Kohlefilter

**KD6250 / KD9250 / KD9350.0 / KD 12350.0 / IKD 9350.0 / IKD 12350.0 / IKDEM 12350.0 /
IKDEM 9350.0 / KDEM 12350.0 / KDEM 9350**

Abb. 2: Fettfilter mit Kohlefiltermatte und Befestigungsbügel

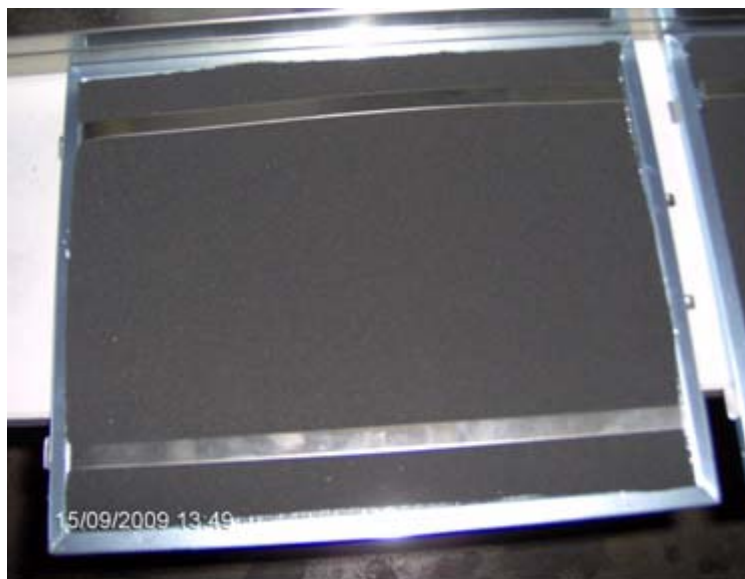
Bei Verwendung des Kohlefilters ZUB 612 (ET-Nr. 538022) kann es bei den oben genannten Dunst-
abzugshauben auf Grund der Bauform des Kohlefilters zu Problemen bei der Erfassung des Koch-
wrasens im Umluftbetrieb kommen (siehe Abb. 1).

Als Ersatz müssen neue Fettfilter und Kohlefilter (Kohlefiltermatten) eingesetzt werden (Abb. 2).

- ET-Nr. 543957 08087158 = Metallfettfilter inklusive Befestigungsbügel
- ET-Nr. 543958 03300491 = Kohlefilter

Die Befestigungsbügel sind nicht einzeln lieferbar.
